KLAIPĖDOS MIESTO ATGIMIMO AIKŠTĖS IR GRETIMYBIŲ RAIDOS GALIMYBIŲ STUDIJS¹ RECENZIJĄ

2015 m. vasario 5 d. vykusiame Lietuvos architektų sąjungos Klaipėdos apskrities organizacijos Architektūros ir urbanistikos ekspertų tarybos posėdyje buvo viešai pristatyta parengta Klaipėdos miesto Atgimimo aikštės ir gretimųjų raidos galimybių studijos (toliau – Galimybių studija arba GS) etapinė medžiaga. Mes, recenzijos rengėjai, dalyvavę posėdyje susipažinę su pateikta medžiaga, įvertinę diskusijoje išdėstytus GS rengėjų argumentus, kitų dalyvių pastabas, pasisiūlėme GS etapinę medžiagą įvertinti parengdami mokslinę recenziją. Toks kreipimasis dėl neatlygintinos paslaugos recenzijos parengimui buvo nusiųstas GS užsakovui – Klaipėdos miesto savivaldybės administracijai. Ten taip pat išdėstėme siūlymą, siekiant objektyvumo kreiptis ir į kitas urbanistikos tyrimų srityje dirbančias mokslo institucijas dėl mokslinės recenzijos parengimo.

2015 m. kovo 17 d. Klaipėda

DARBO VYKDYMO SCHEMA

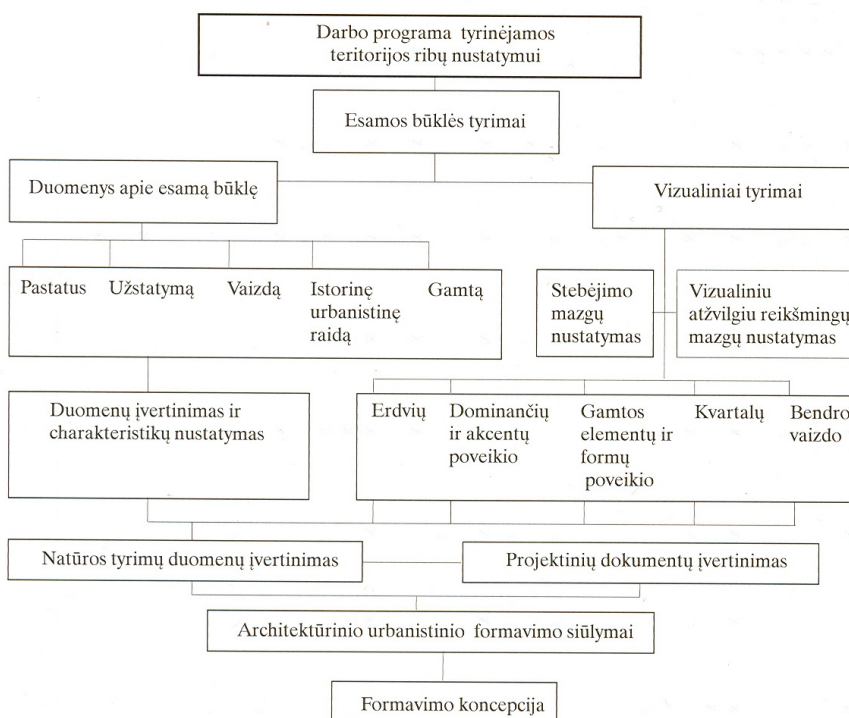
GS rengėjai argumentuotos tyrimo metodikos nepateikia, todėl jų pagrindiniai teiginiai yra neįrodyti.

GS rengėjų pateiktų aikščių pavyzdžių dislokacija pasaulyje.
Išvada aiški – pateikti pavyzdžiai nesusiję su nagrinėjama problema.

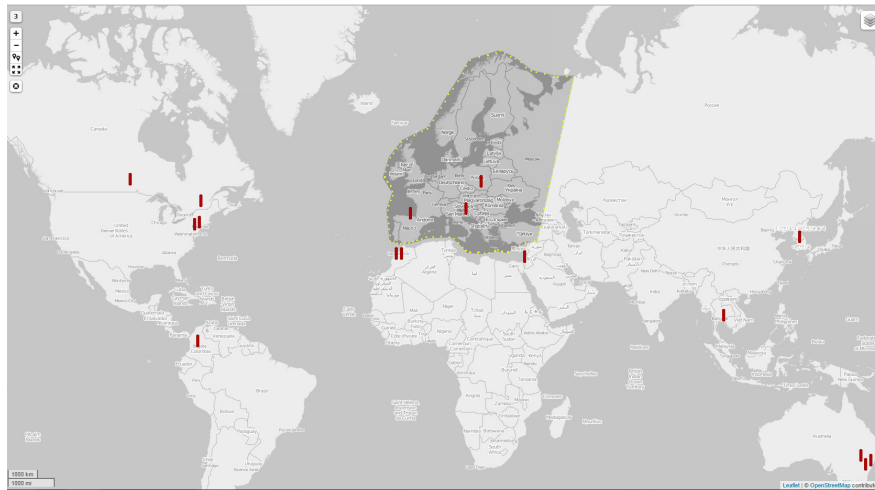
Poskyryje 3.1.4. *šiuolaikinių aikščių pavyzdžiai* neatitinka išsakyto galimybių studijos uždavinio – Europos aikščių patirtis. Iš pateiktų 16 pavyzdžių 13 iš jų yra ne Europoje, 3 – Europoje, ir jeigu laikyti privalumu bendrakultūrinį regioną, tai Bilbao miestas Ispanijoje taip pat atkristų. Todėl lieka tik 2 pavyzdžiai. Bet to galimybių studijos autoriai apsibrėžę tyrimo lauką, kad nagrinėja tik centrinės aikštes, o pavyzdžiuose pateikti sprendimai yra: privačiame sklype, universitetinių miestelių aikštės su bibliotekomis ir be jų, senamiesčio aikštės, aikštės prie prekybos centrų priemiesčiuose, skverai, aikštės tarp gyvenamųjų namų, ir pan. Tik 2 pavyzdžiai atitinka jų pasirinktam centrinės aikštės tipui, iš kurių vienas yra Kanadoje, o kitas Lenkijoje.
